Assunto: Notificação Processo 20242707 Solicitação 86740/2024 Sistema Ipê

PARECER TÉCNICO SEMAD/GEINF-06303 Nº 83/2024

Empreendedor: BC GERAÇÃO E COMERCIALIZAÇÃO DE ENERGIA LTDA (28.409.693/0001-90)

Empreendimento: UFV RIO BONITO - CAIAPONIA (GO)

Figura 1: Mapa de situação do imóvel.

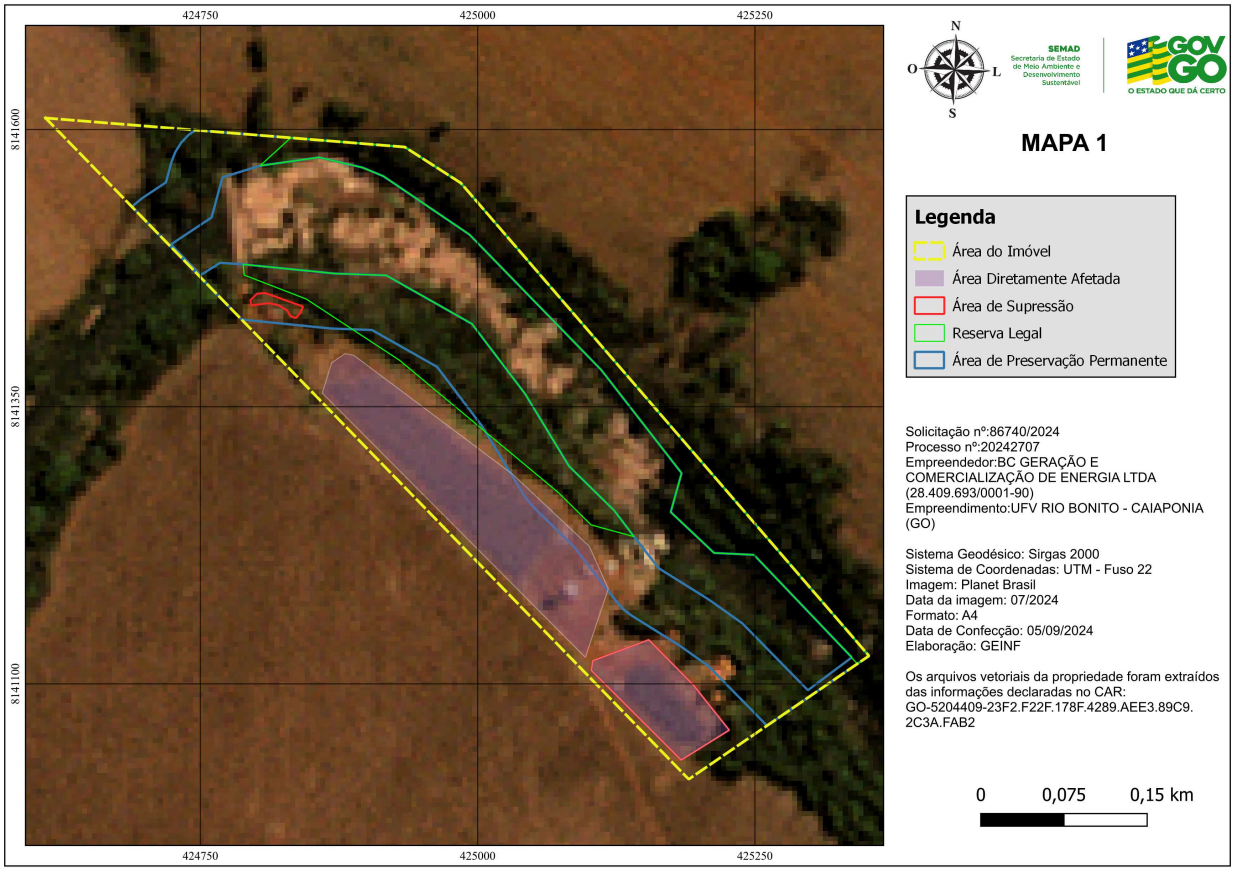
De acordo com os arquivos vetoriais disponibilizados e com as informações declaradas no CAR do imóvel, foi possível verificar que a delimitação da Área de Preservação Permanente - APP precisa ser reajustada, pois a largura do rio no entorno das coordenadas (fuso 22) -16.80824, -51.70563; -16.80837, -51.70464; -16.80880, -51.70401; -16.80955, -51.70335; -16.81045, -51.70249 possuem mais de 50 metros, e conforme a Lei nº 18104/2013, Art. 9º, I, alínea C, a APP deveria ter sido delimitada com largura mínima de 100 metros. Portanto, o CAR do imóvel deve ser retificado, obedecendo aos requisitos da referida lei.
